RESOLUCIÓN No.

POR MEDIO DE LA CUAL SE MODIFICA UN PERMISO DE VERTIMIENTOS Y SE ADOPTAN OTRAS DETERMINACIONES

Que mediante Resolución **131-0386** del 12 de abril del 2013, notificada personalmente el día 15 de abril de 2013, se renovó el Permiso de Vertimientos por un periodo de cinco años, al **PARQUE INDUSTRIAL ELITE PH**, para el sistema de tratamiento de las aguas residuales domésticas generadas por 37 bodegas, una portería y un salón social, que se ubican en la vereda San José del municipio de Guame.

Asunto: Modificación Permiso de Vertimientos

Figura 1. Comportamiento de la DBO y OD en el Tramo de interés

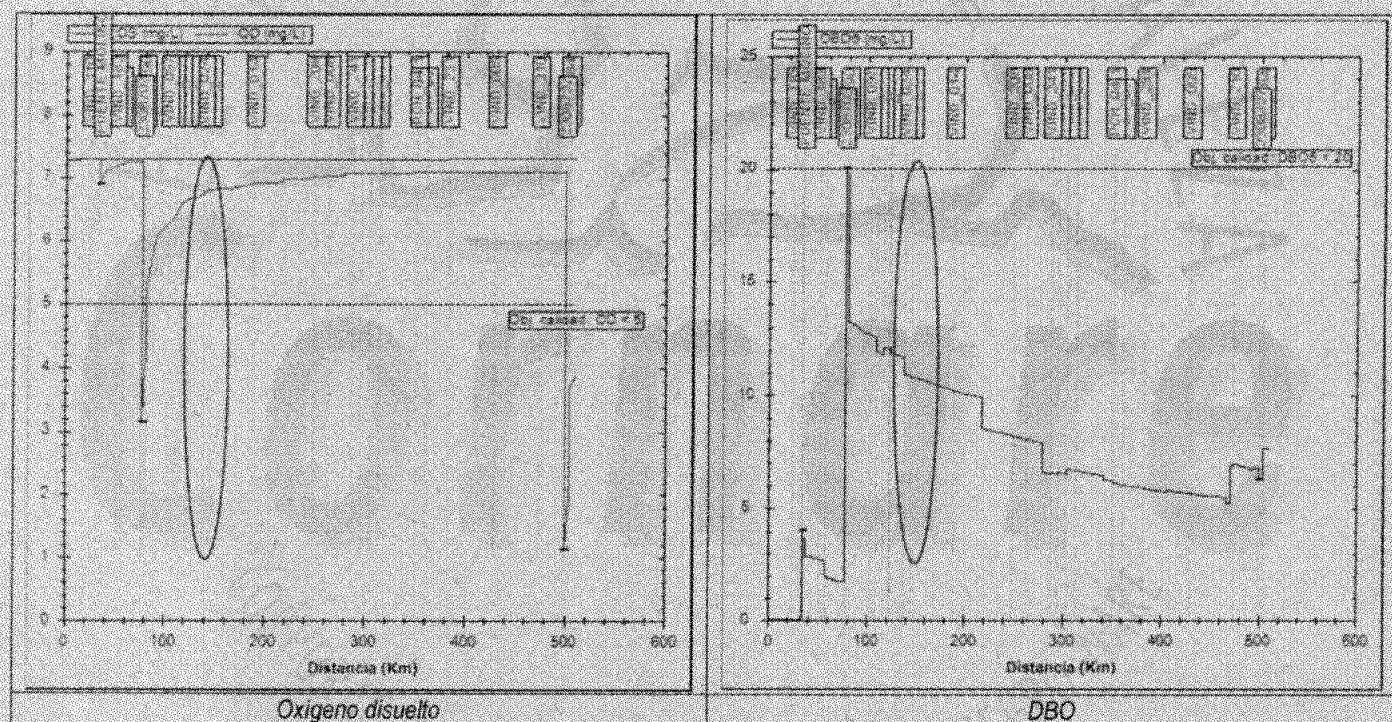
Como se muestra en la figura 1 y 2, la DBO y DQO no supera el objetivo de calidad establecido dentro del PORH, aun con un vertimiento sin tratamiento, toda vez que la afectación del vertimiento (el cual se contempla para un caudal de diseño de 1.5 L/s) es poco significativa sobre la quebrada la mosca asociado principalmente a la oferta de caudal que tiene la corriente. El Oxígeno Disuelto se mantiene por encima de los límites establecidos. Sin embargo, a pesar de lo anterior, de presentarse contingencias en la PTAR, fallas en el sistema de tratamiento, labores de mantenimiento preventivo o correctivo o emergencias o accidentes que limiten o impidan el cumplimiento de la norma de vertimientos, de inmediato deberá suspender las actividades que generan el vertimiento, las cuales deberán contemplarse en el respectivo Plan de gestión y manejo del vertimiento.

Figura 3. Comportamiento de la DBO y OD en el Tramo de interés

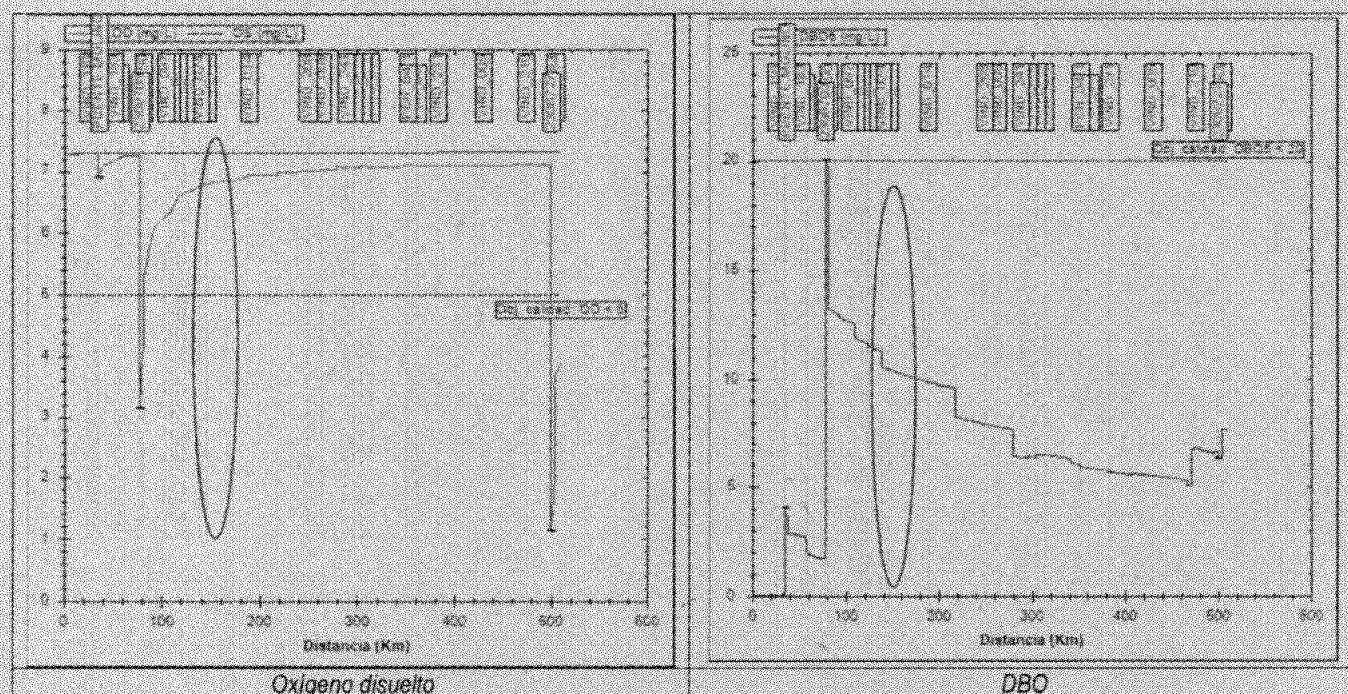
En las Figuras 3 y 4 se observa que contemplando los resultados previstos en concentración luego de los trabajos de construcción y/o implementación de la planta de tratamiento, de acuerdo a lo establecido en el artículo 15 de la citada resolución, la fuente receptora Quebrada La Mosca tiene capacidad para auto depurar y asimilar la carga contaminante remanente que vierte la planta, toda vez que el Oxígeno Disuelto, después del vertimiento realizado por la Parque, se mantiene por encima del objetivo de calidad planteado en el PORH

Respecto a la DBO y DQO, también se mantienen por debajo del objetivo de calidad planteado, sin embargo, es pertinente aclarar que el vertimiento no doméstico no deberá superar los límites permisibles exigidos en la Resolución 0631 de 2015.
